志賀原子力発電所2号炉 敷地周辺の地質・地質構造について

敷地周辺(海域)の断層の評価
(コメント回答)

2023年8月30日
北陸電力株式会社

[3] 海士岬沖断層帯と羽咋沖東撓曲の連動の検討結果

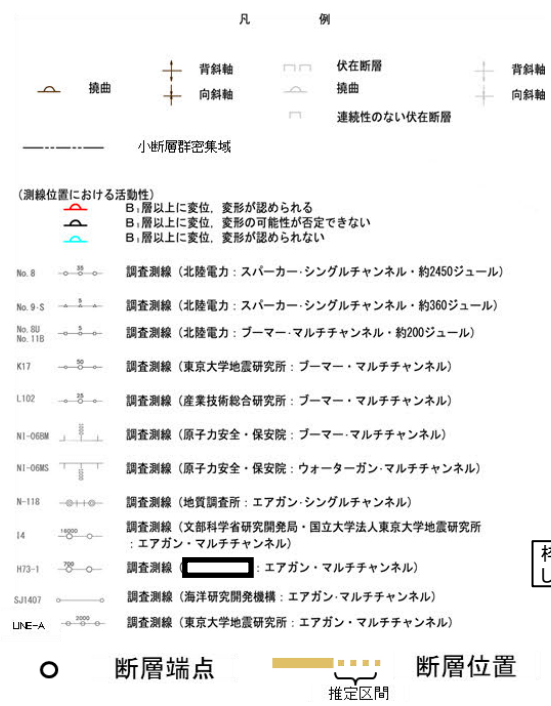
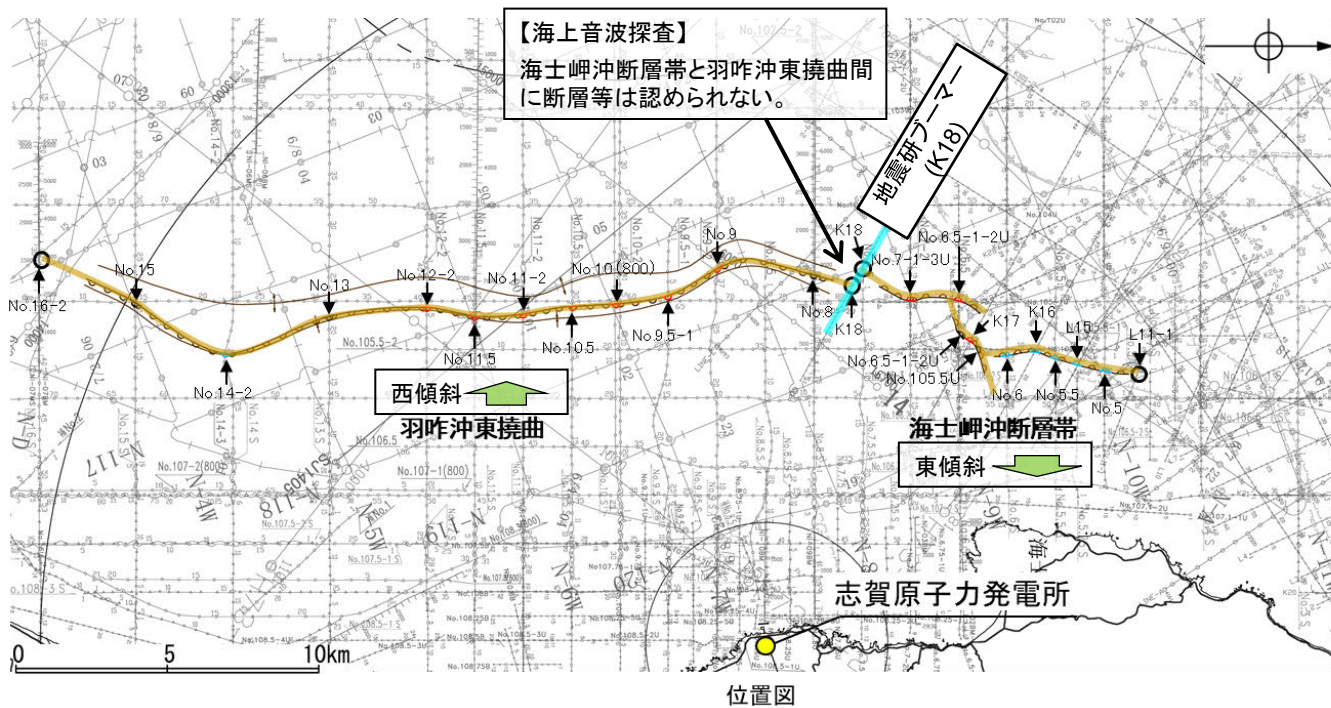
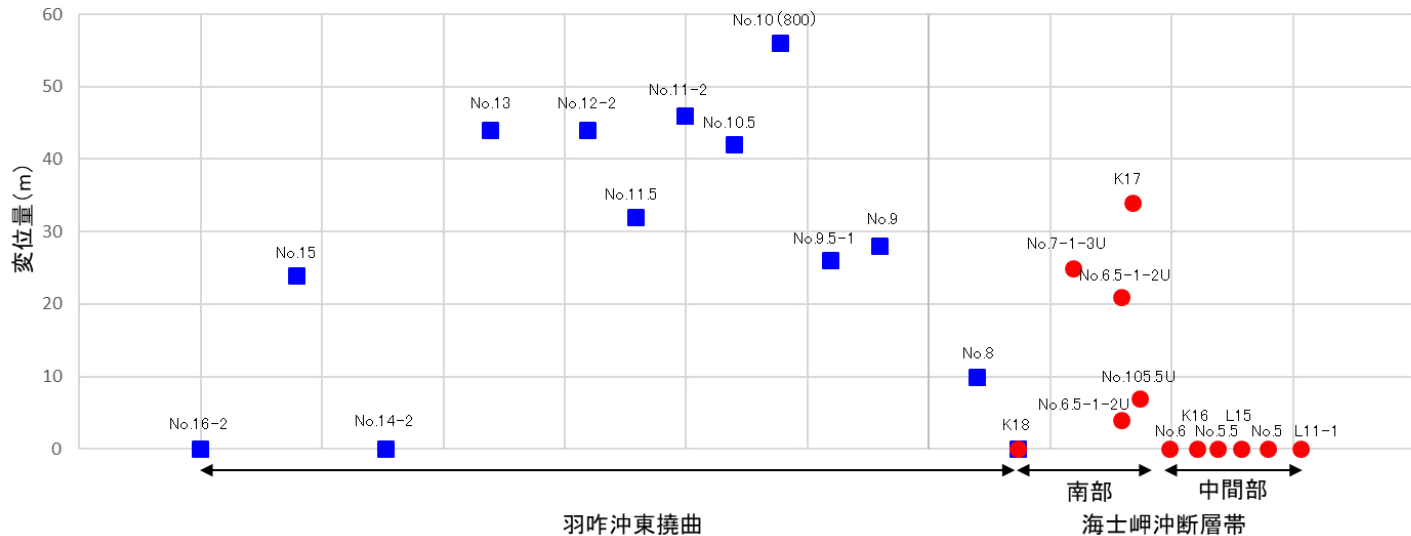
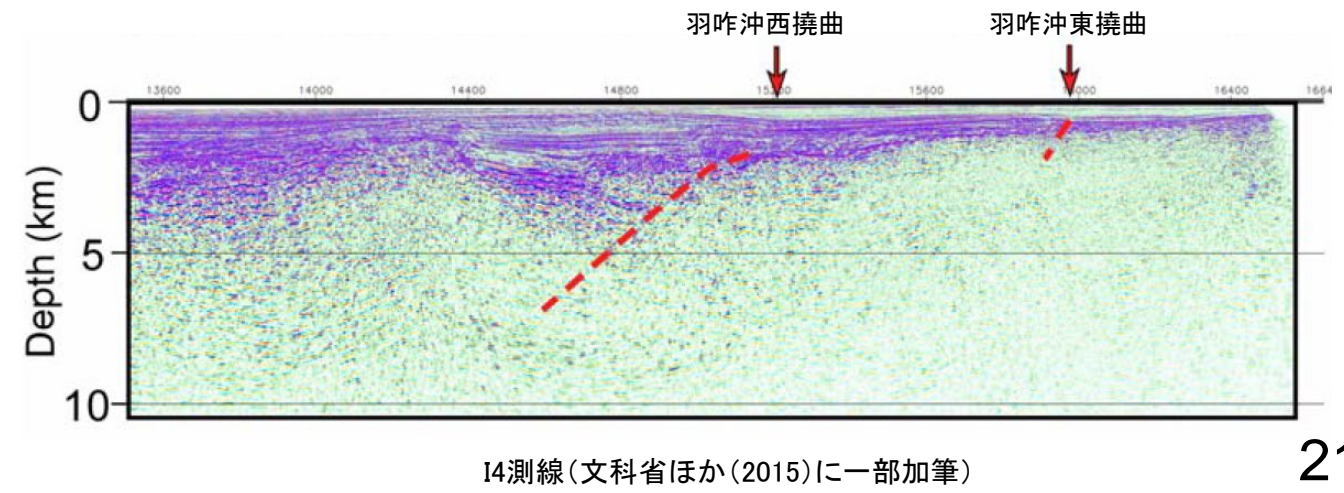
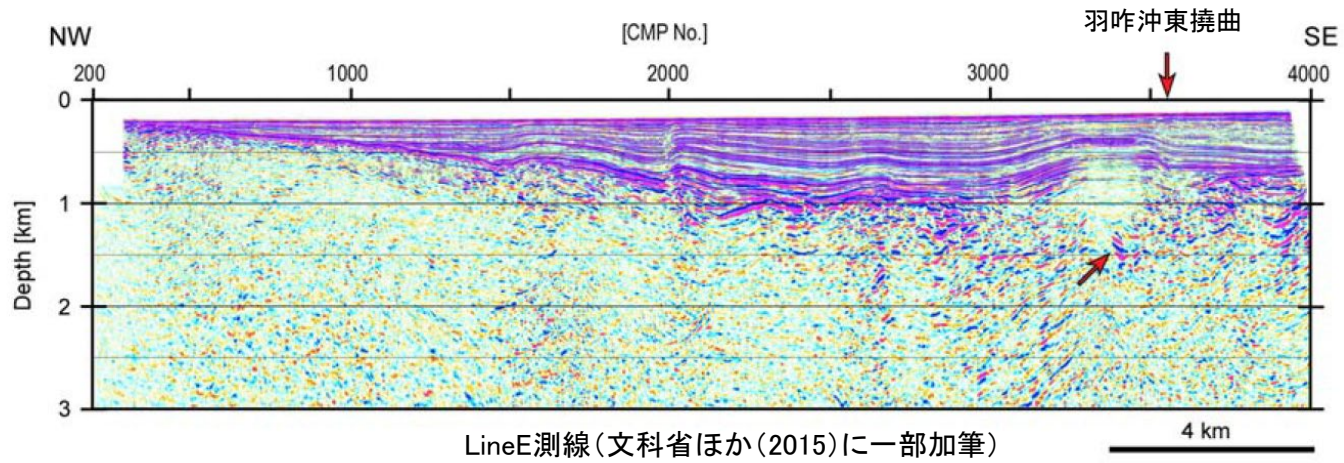
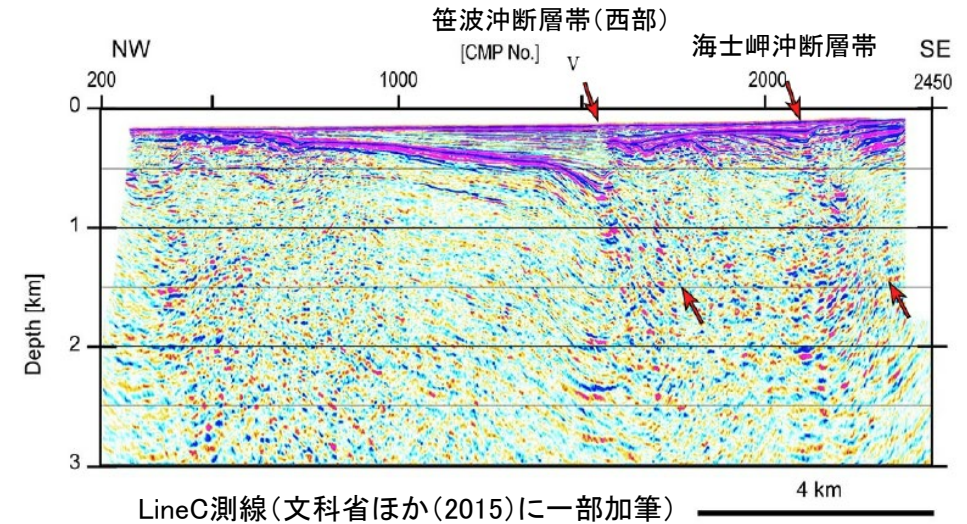
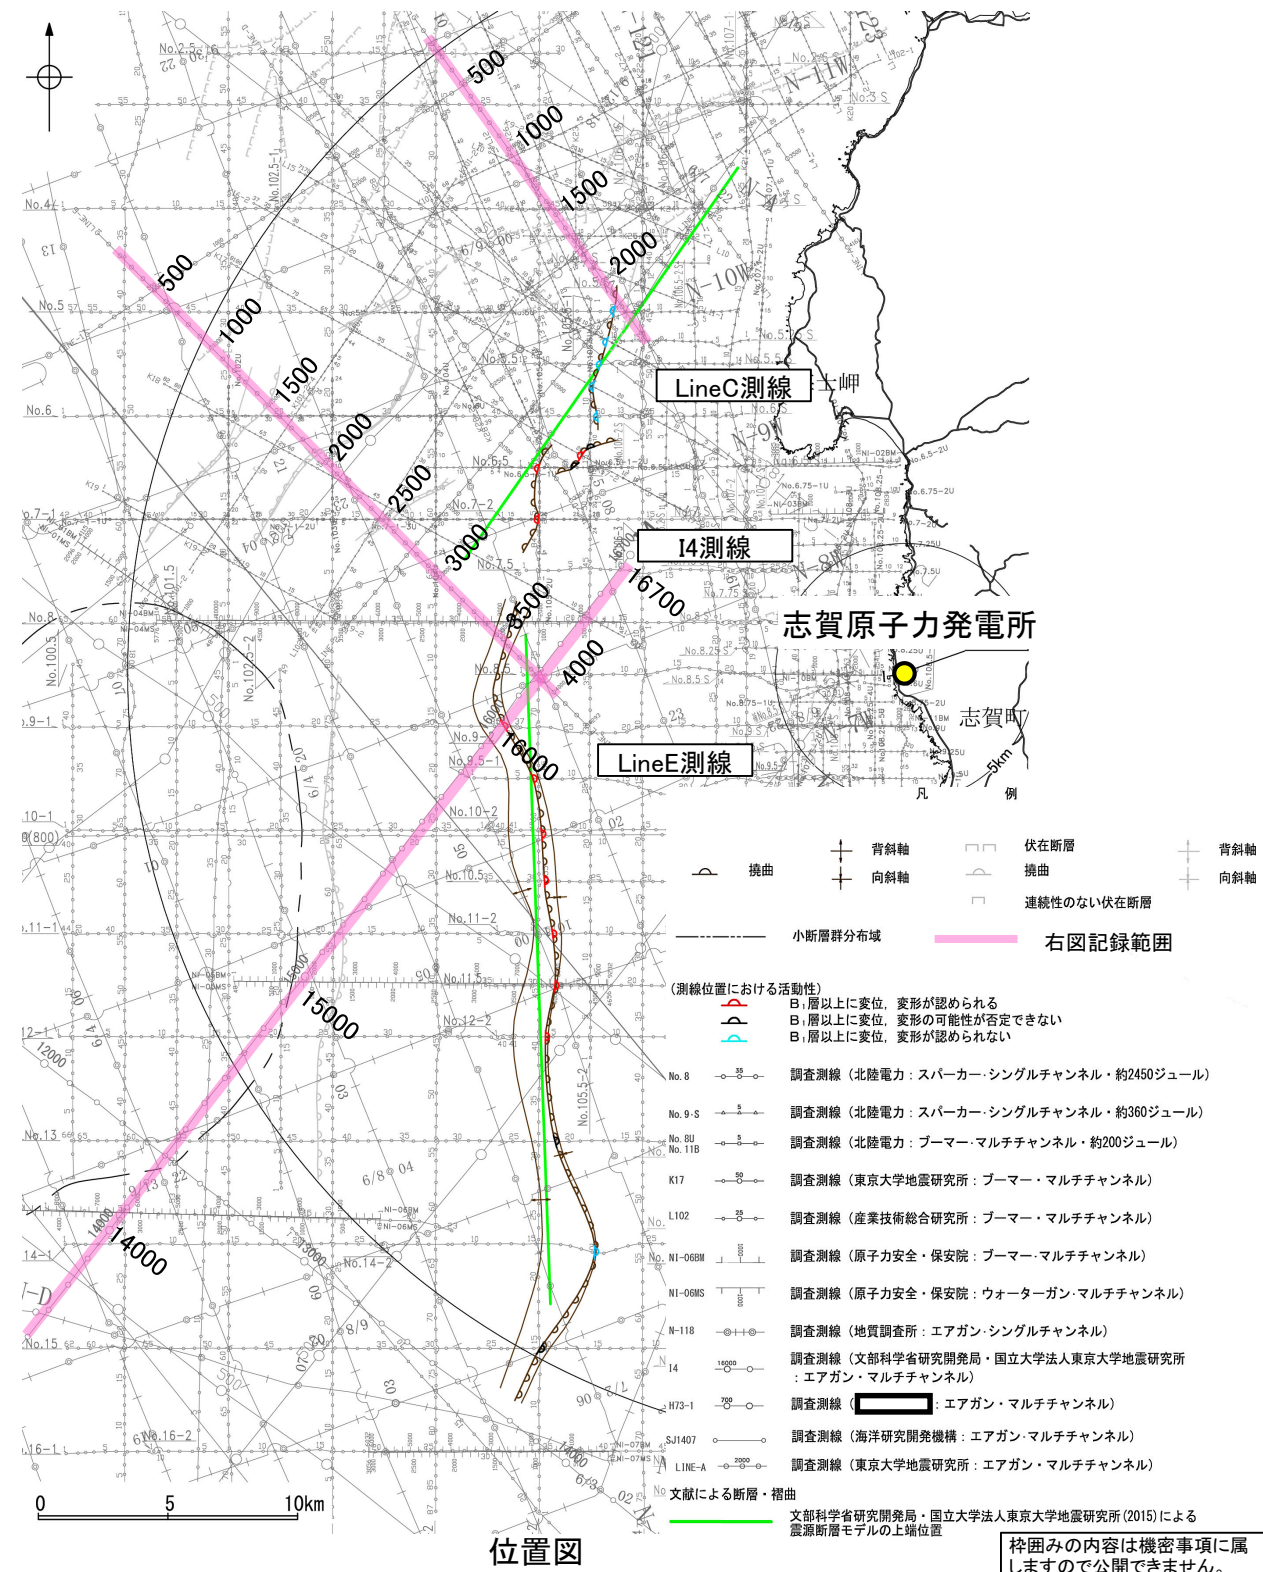
海士岬沖断層帯と羽咋沖東撓曲の連動評価については、断層面の傾斜方向が逆として連動を否定しているが、国の評価事例等も踏まえて、地表の痕跡だけにとらわれず、深部のデータを確認した上で、連動の可能性について評価すること。

- 海士岬沖断層帯と羽咋沖東撓曲の連動の有無を判断するため、国の評価事例等も踏まえて、深部エアガン調査のデータ等(次頁)を確認した上で、総合的に評価を行った。
 - ・国交省ほか(2014)、文科省ほか(2016)は、海士岬沖断層帯と羽咋沖東撓曲の連動を考慮していない。
 - ・海士岬沖断層帯と羽咋沖東撓曲の境界付近を境に南北で地質構造が大きく異なる(海士岬沖断層帯は隆起帯西縁で地層が急に落ち込む位置に想定される断層、羽咋沖東撓曲は東翼が急傾斜で幅が狭く西翼が緩傾斜で幅の広い非対称褶曲で東翼基部に断層が想定される)。
 - ・海士岬沖断層帯と羽咋沖東撓曲は、断層上盤の隆起が反対側に分布する(海士岬沖断層帯は東側、羽咋沖東撓曲は西側)。
 - ・海士岬沖断層帯と羽咋沖東撓曲は、断層面の傾斜方向が異なり(海士岬沖断層帯は東傾斜、羽咋沖東撓曲は西傾斜)、地下深部で断層面が離れていく関係にある。
 - ・両断層間の音波探査記録(K18測線)に変位、変形は認められず、両断層は連続しない。
 - ・B₁層(中部更新統~上部更新統)基底の変位量分布から、両断層が少なくとも後期更新世以降に一連で活動した傾向は認められない。
- 以上のことから、海士岬沖断層帯と羽咋沖東撓曲の連動は考慮しない。

- ・海士岬沖断層帯のB₁層基底の変位量は、南部の中央付近が大きく、端部付近で小さくなる。中間部では変位が認められない。
- ・羽咋沖東撓曲のB₁層基底の変位量は、断層の中央付近が大きく、端部付近で小さくなる。
- ・以上のことから、海士岬沖断層帯と羽咋沖東撓曲の変位量はいずれも中央が大きく、端部付近で小さくなる傾向にあり、両断層が少なくとも後期更新世以降に一連で活動した傾向は認められない。

○文科省ほか(2015)は、海士岬沖断層帯を横断する測線(LineC測線)から、海士岬沖断層帯に対応する構造を深度約1.5kmまで確認しており、60°の東傾斜の断層と判断している。また、羽咋沖東撓曲を横断する測線(LineE測線、I4測線)から、羽咋沖東撓曲に対応する構造を深度約1.5kmまで確認しており、60°の西傾斜の断層と判断している。

[4] 海士岬沖断層帯と笹波沖断層帯(東部)の連動の検討結果

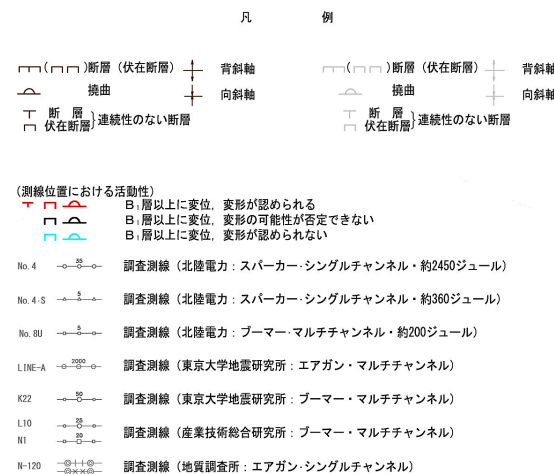
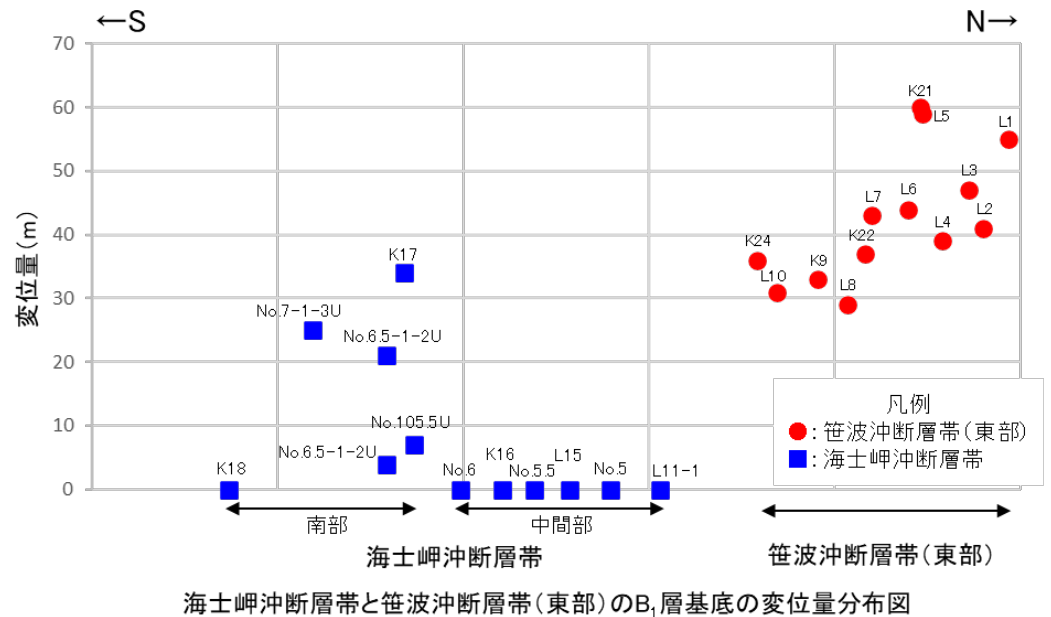
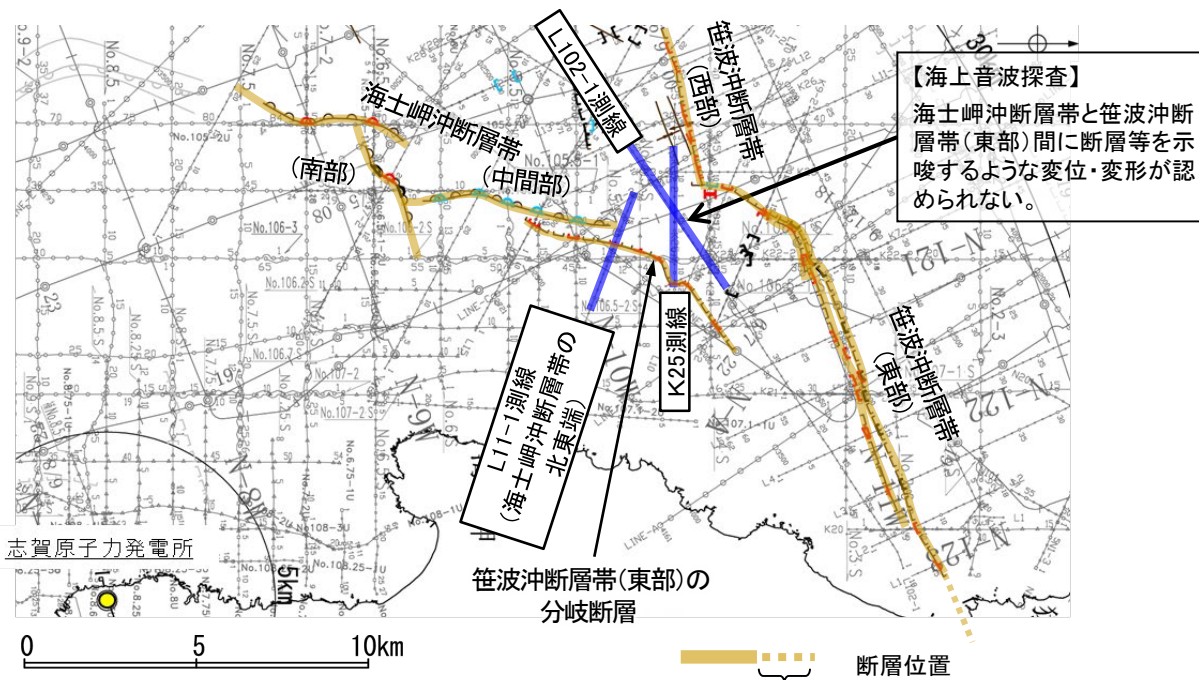
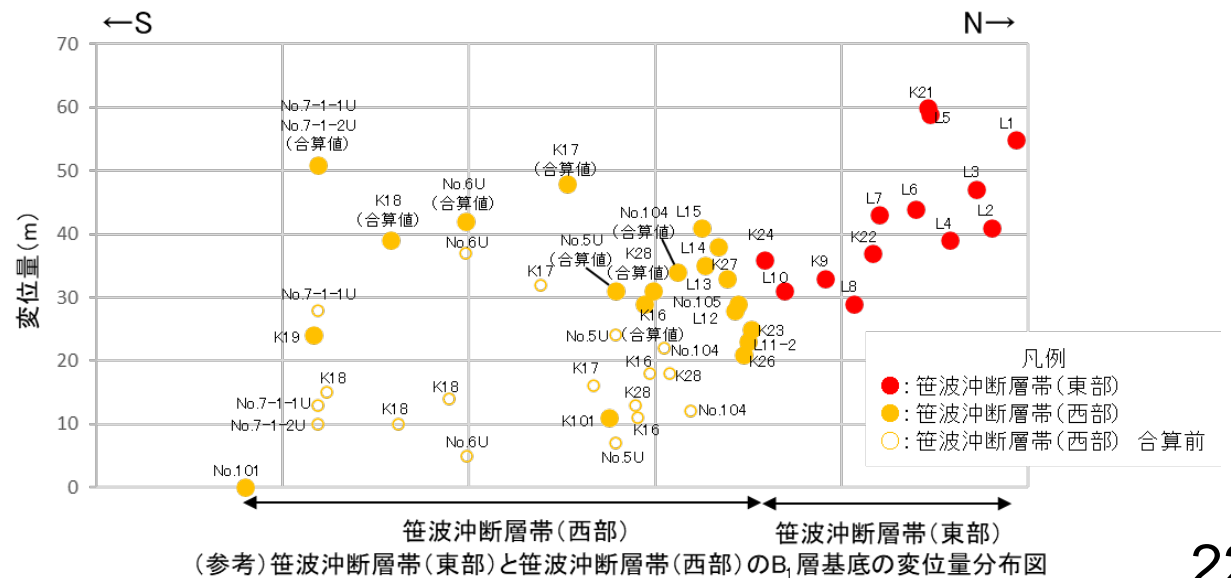
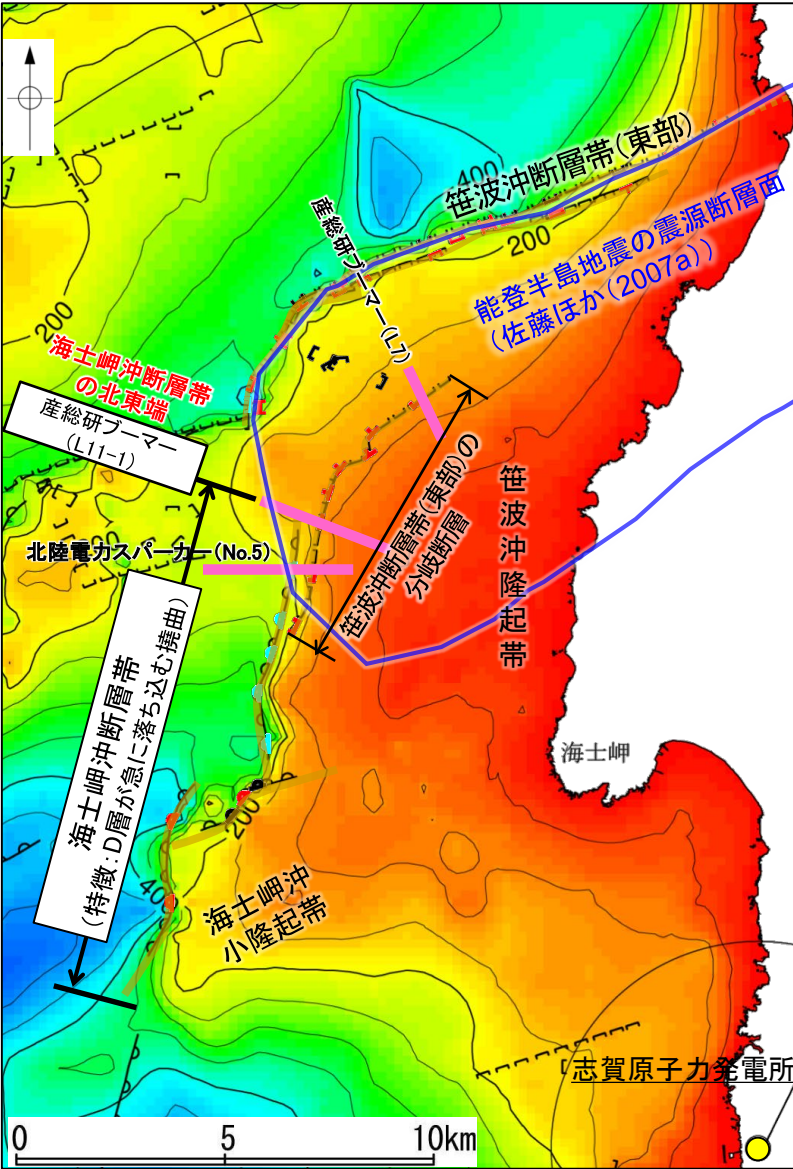
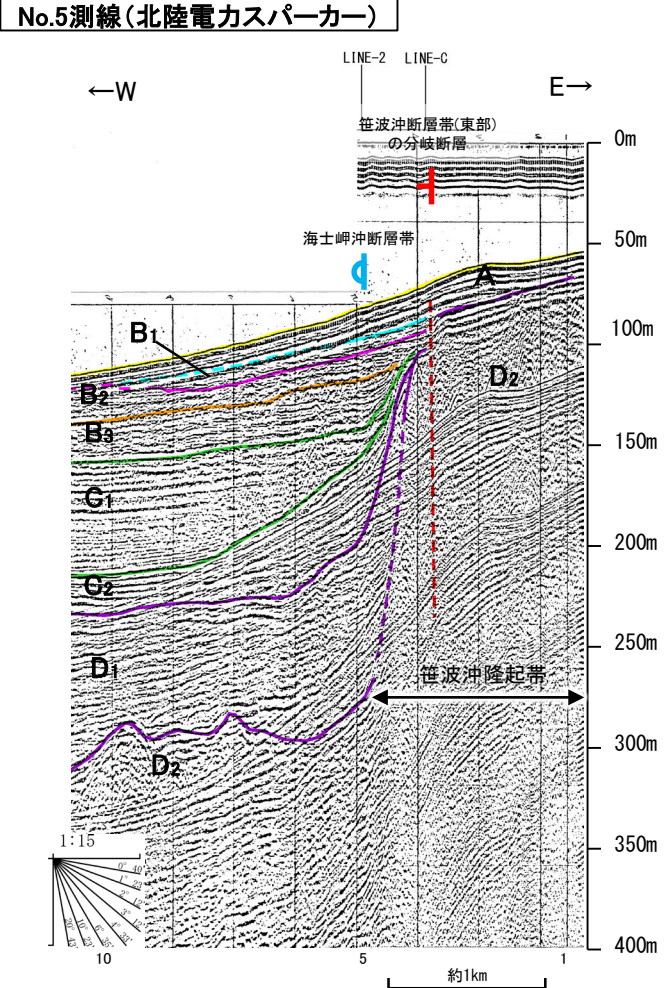
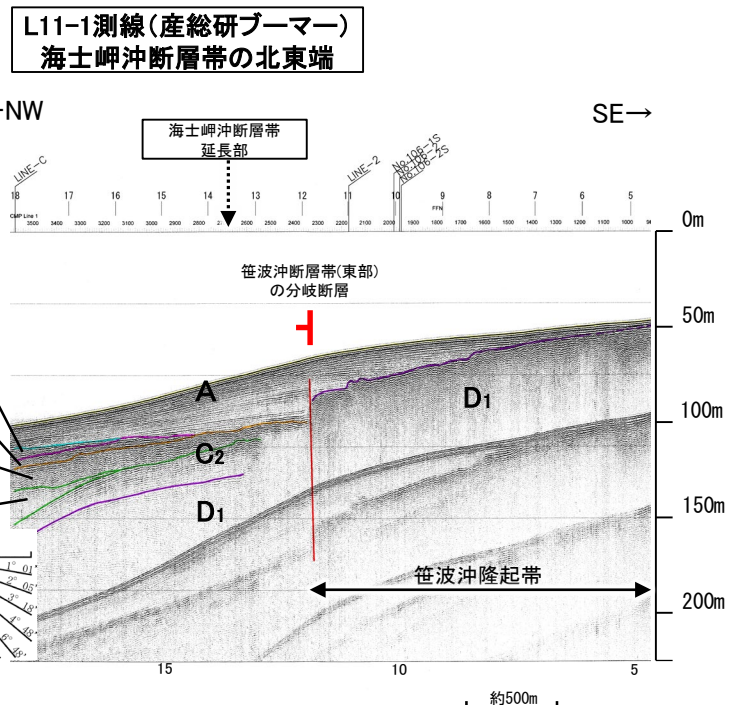
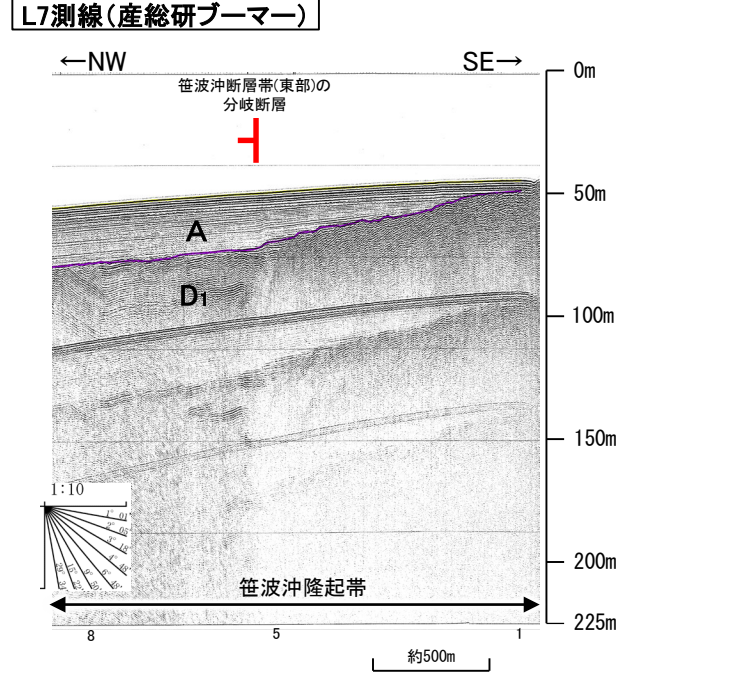
海士岬沖断層帯と笹波沖断層帯(東部)の連動評価については、両断層間の詳細な音波探査記録、変位量分布からの検討も追加して、海士岬沖断層帯の北端を明確にした上で連動の可能性について評価すること。

- 海士岬沖断層帯と笹波沖断層帯(東部)の連動の有無を判断するため、両断層間の詳細な音波探査記録、変位量分布からの検討も追加して、海士岬沖断層帯の北端を明確にした上(次頁)で、総合的に評価を行った。
- ・国交省ほか(2014)、文科省ほか(2016)は、海士岬沖断層帯と笹波沖断層帯(東部)の連動を考慮していない。
- ・海士岬沖断層帯は撓曲、笹波沖断層帯(東部)は断層であり、構造形態が異なる。
- ・海士岬沖断層帯と笹波沖断層帯(東部)は、断層面の傾斜方向は同じである。
- ・両断層間の音波探査記録(K25測線、L102-1測線)に変位、変形は認められず、両断層は連続しない。
- ・ B_1 層(中部更新統~上部更新統)基底の変位量分布の傾向から、両断層が少なくとも後期更新世以降に一連で活動した傾向は認められない。
- ・笹波沖断層帯(東部)と海士岬沖断層帯は最新活動時期が異なる。
- ・笹波沖断層帯(東部)を震源断層とする2007年能登半島地震の余震活動が海士岬沖断層帯の深部には認められないことから、現在の応力場では、海士岬沖断層帯と笹波沖断層帯(東部)は連動しやすい関係にはないと判断される。なお、余震活動は笹波沖断層帯(西部)に拡大していることから、笹波沖断層帯(東部)と笹波沖断層帯(西部)は連動しやすい関係にあると判断される。

○以上のことから、海士岬沖断層帯と笹波沖断層帯(東部)の連動は考慮しない。

- ・海士岬沖断層帯の B_1 層の変位量分布は、南部の中央付近が大きく、端部付近で小さくなる。中間部では変位が認められない。
- ・笹波沖断層帯(東部)の B_1 層の変位量分布は、北東方向に向かって大きくなる傾向にある。
- ・海士岬沖断層帯と笹波沖断層帯(東部)の変位量分布の関係は、連動を考慮した笹波沖断層帯(東部)と笹波沖断層帯(西部)のような関係にはない。

- ・笹波沖断層帯(西部)の B_1 層基底の変位量は、中央付近が大きく、端部付近で小さくなる傾向にあるが、笹波沖断層帯(東部)との境界付近の変位量は、笹波沖断層帯(東部)の変位量とほぼ同じであり、両断層の変位量分布が連続する傾向にある。

- 海士岬沖断層帯は海士岬沖小隆起帯～笹波沖隆起帯の西縁に沿って、D層が急に落ち込む位置の基部に推定している撓曲( , )である(No.5測線 等)。
- このD層が急に落ち込む撓曲が、L11-1測線で認められなくなることから、L11-1測線を海士岬沖断層帯の北東端と評価した。
- なお、海士岬沖断層帯の北東端付近の東側から北東方にかけて、笹波沖隆起帯の内部に小規模な断層()が分布している(L11-1測線、L7測線 等)。この断層は、笹波沖断層帯(東部)を震源とする2007年能登半島地震の震源断層面上に位置すること、佐藤ほか(2007a)が反射法地震探査の結果から笹波沖断層帯(東部)の分岐断層と評価していること、海士岬沖断層帯の特徴的な構造(D層が急に落ち込む撓曲)と異なることから、笹波沖断層帯(東部)の分岐断層と評価した。
